KUNST AM BAU

INFORMATIONSDIENST DES BBK BERLIN NR. 29 DEZEMBER 1988

WASSEROBJEKT MARHEINEKEPLATZ

Paul Pfarr (zur Ausführung empfohlen)

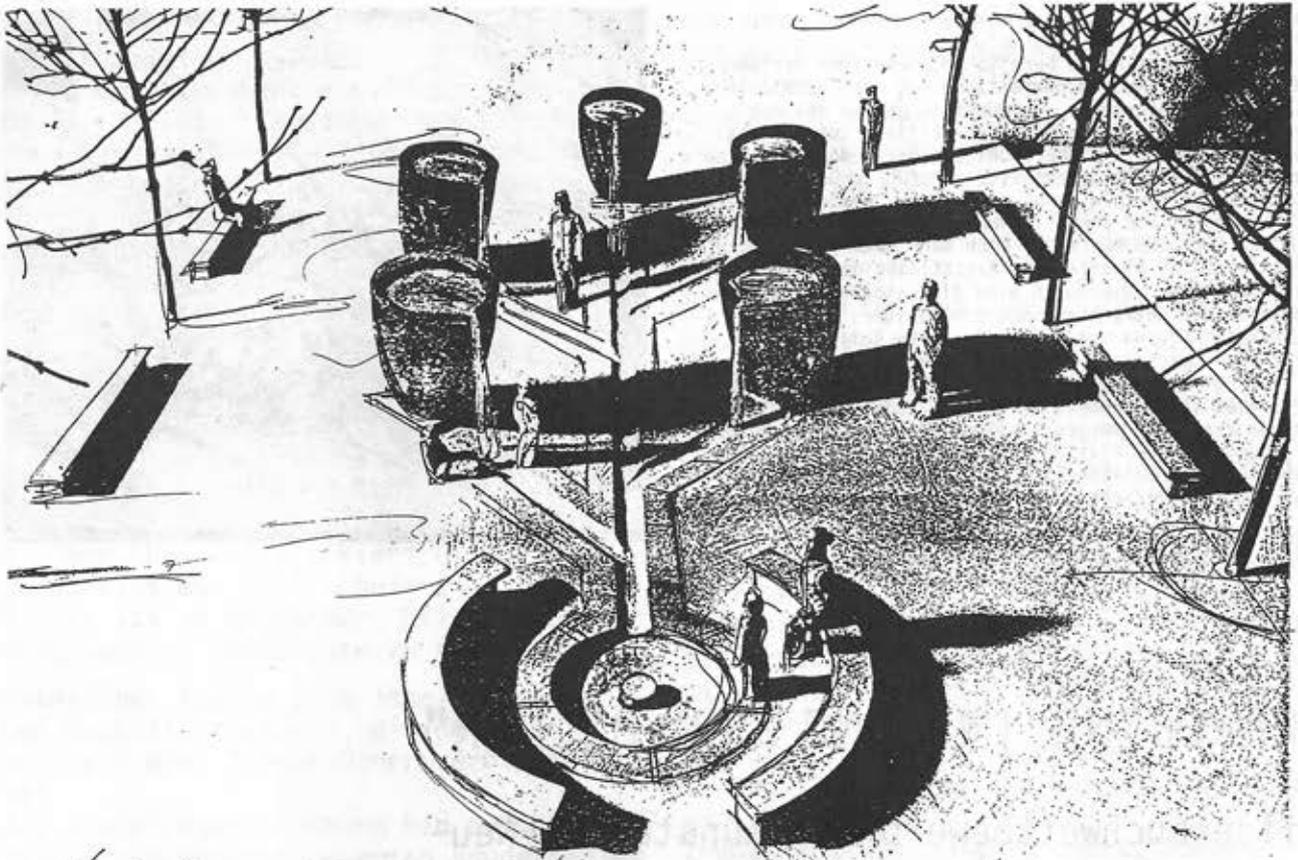
"Der Künstler bleibt bei seinem ursprünglichen Entwurfskonzept. Die überarbeitete Fassung zeigt jedoch in Teilbereichen wesentliche Neuerungen. Der besonders von Bürgerseite geäußerten Befürchtung, die Tiegel seien zu monumental, begegnet der Künstler durch eine leichte Verkleinerung und eine entschiedene Schrägstellung der Tiegel. Die verschiedenen Erscheinungsformen des Wassers werden verstärkt gezeigt. Durch Schrägstellen der Tiegel

und eine Vergrößerung der umlaufenden Wassermenge wird der Auslauf erheblich gesteigert. Die größere Wassermenge wird in breiteren Wasserrinnen (Blattgerippe) geführt und in einem vergrößerten Becken gesammelt und zur Ruhe gebracht. Das Preisgericht würdigt auch die architektonische Einbindung in die Gesamtgestalt des Platzes. Mit dem vorliegenden Entwurf wird der Künstler einen unverwechselbaren Ort mit hoher Aufenthaltsqualität schaffen."
